Most ev.č. 27915-3 přes řeku Jizeru - Přepeře	Stupeň: DUSP/PDPS	Datum: 06/2022	Příloha: Katastrální situační výkres
Kontroloval: [REDACTED]	Podpis: [REDACTED]	Název akce: [REDACTED]	Cílovo: [REDACTED]
Odpovědný projektant: [REDACTED]	Podpis: [REDACTED]	Cíl: [REDACTED]	[REDACTED]
Vypracoval: [REDACTED]	Podpis: [REDACTED]	Výrobce: [REDACTED]	[REDACTED]
Stupeň: DUSP/PDPS	Datum: 06/2022	Příloha: Katastrální situační výkres	Cílovo: C.2
Počet formátů: 4 x A4	Měřítko: 1:250

ČÍSLO JEDNACÍ
Pla/2023/031304

Rekonstrukce mostu ev. č. 27915-3 přes Jizeru, k.ú. Přepeře u Turnova

KATASTRÁLNÍ SITUAČNÍ VÝKRES, M 1:250

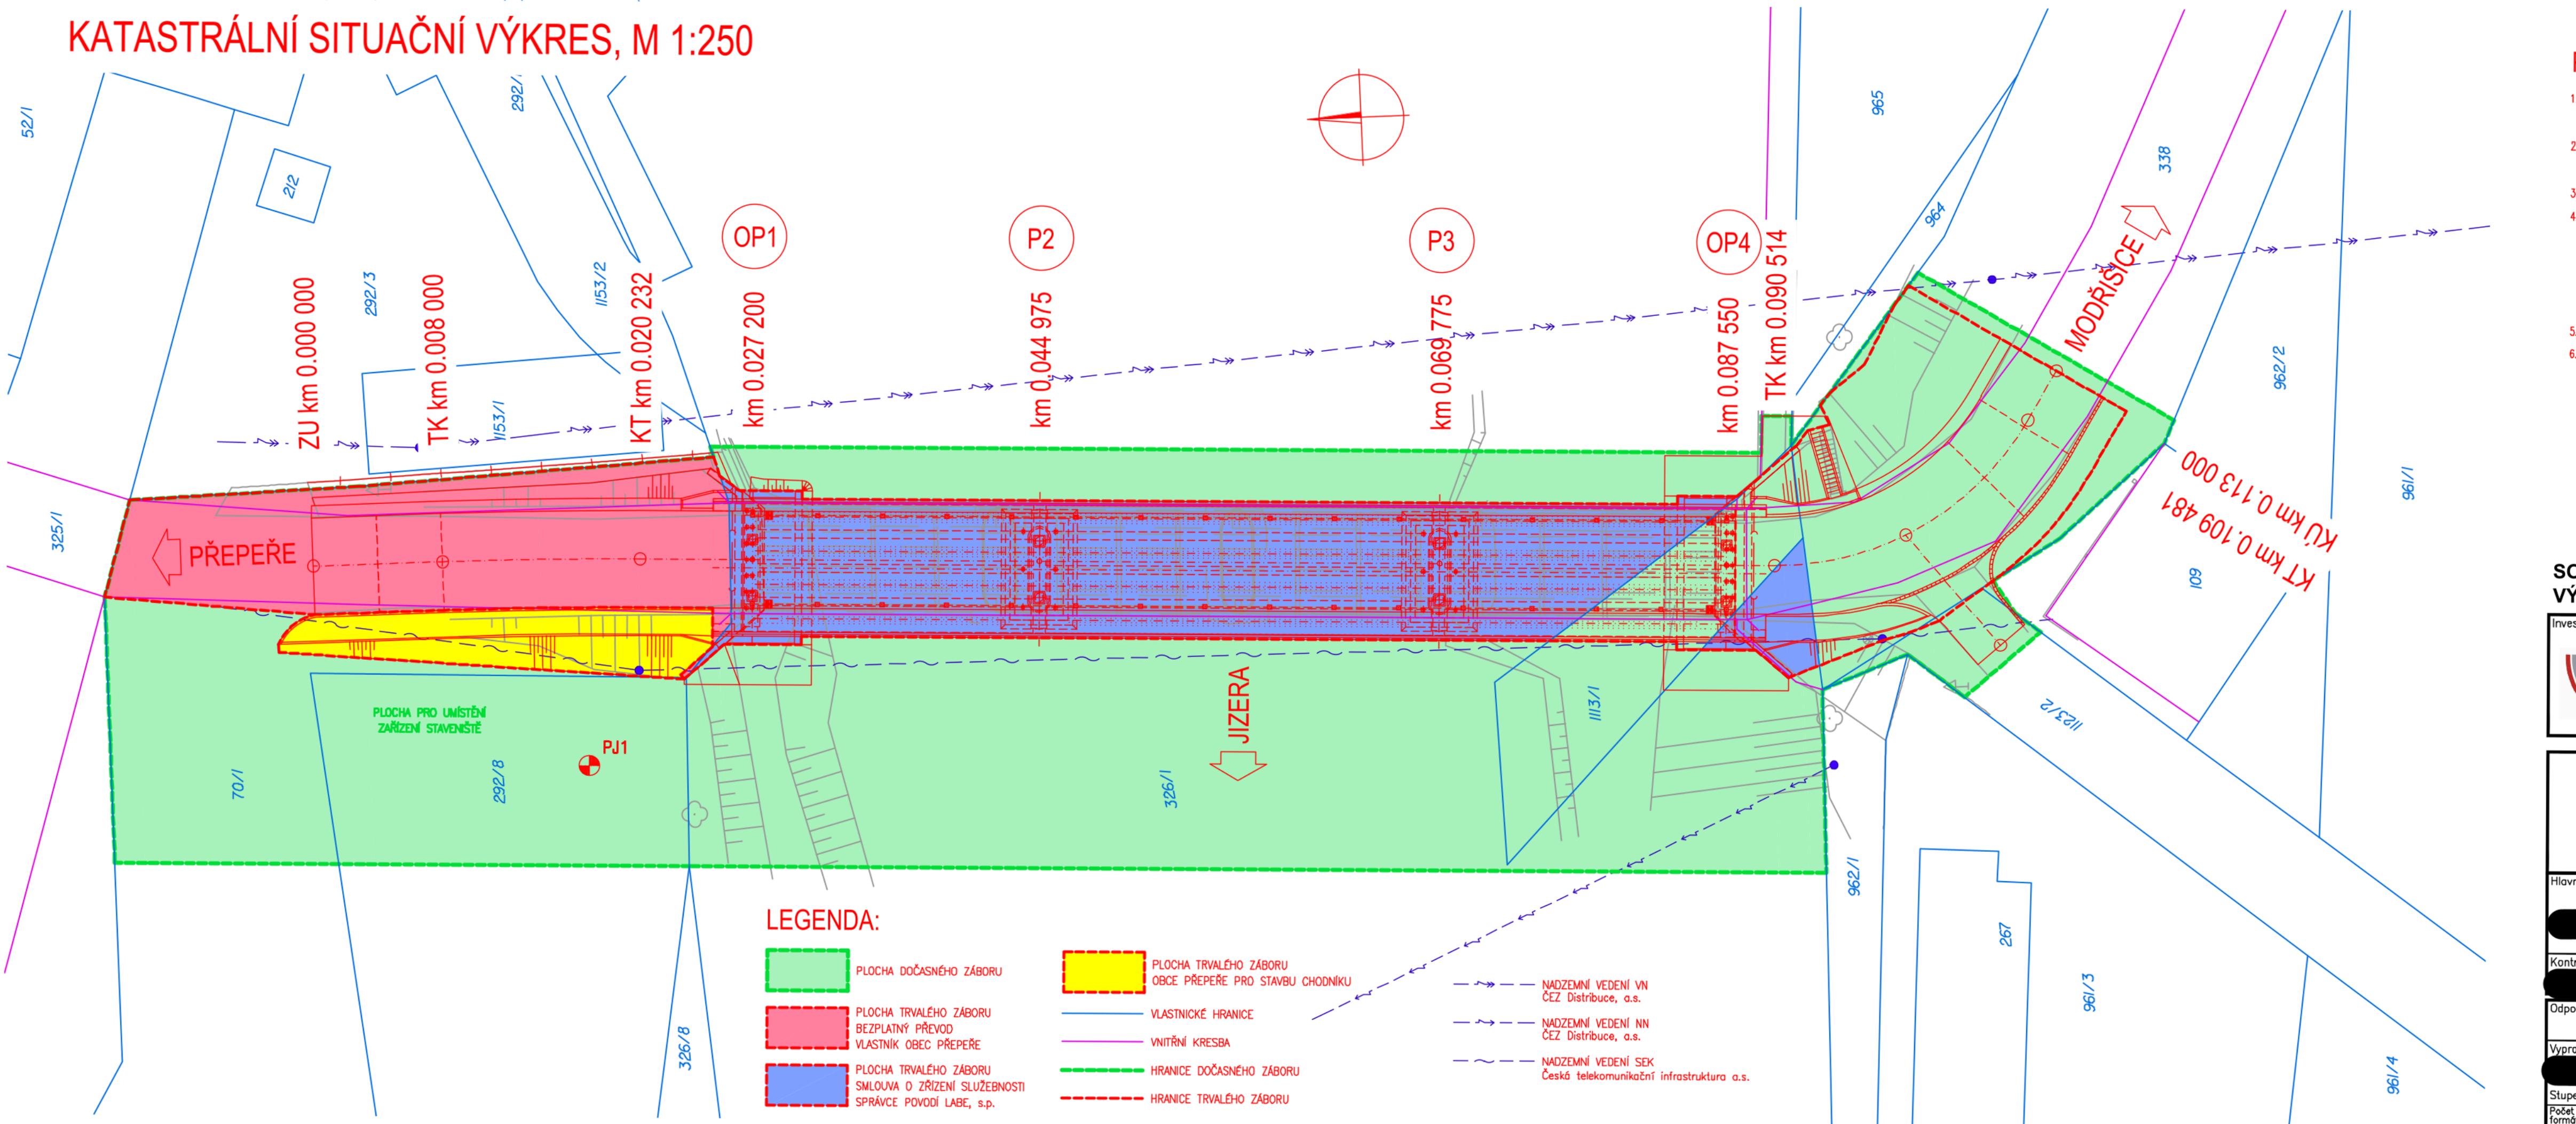
- Podél významného vodního toku musí být zachován volný nezastavěný pruh šíře 8 m pro jeho správu a údržbu (případná zde umístěná zařízení musí být přejezdna mechanizací). Případné zásahy do tohoto pruhu budou konzultovány se zástupcem Povodí Labe, státní podnik, provozní středisko Turnov [REDACTED]

- V tomto pruhu nesmí dojít k negativnímu ovlivnění odtokových poměrů umisťováním staveb nebo změnami nivelety terénu. Zařízení staveniště, stavební materiál a případný výkopek ze stavby bude uložen mimo tento pruh.

- Požadujeme, aby při opravě mostu bylo koryto toku zajištěno před pádem materiálu a nečistot do vodního toku. V případě pádu vybouraných hmot a nečistot do vodního toku musí být tyto předměty ihned odstraněny na náklady stavebníka.

- Požadujeme sanovat břehové úpravy min 3 m na obou březích pod i nad mostem.
- Případný vstup do koryta toku na výše uvedeném pozemku požadujeme konzultovat se zástupcem Povodí Labe, státní podnik, provozní středisko Turnov. Výše uvedený pozemek požadujeme protokolárně předat před zahájením akce a po jejím dokončení se zástupcem Povodí Labe, státní podnik, provozní středisko Turnov [REDACTED]

- Při výstavbě nesmí dojít k ohrožení kvality povrchové ani podzemní vody.
- Veškerý stavební materiál požadujeme skladovat tak, aby při zvýšených povodňových průtocích nemohlo dojít k jeho odplavení.
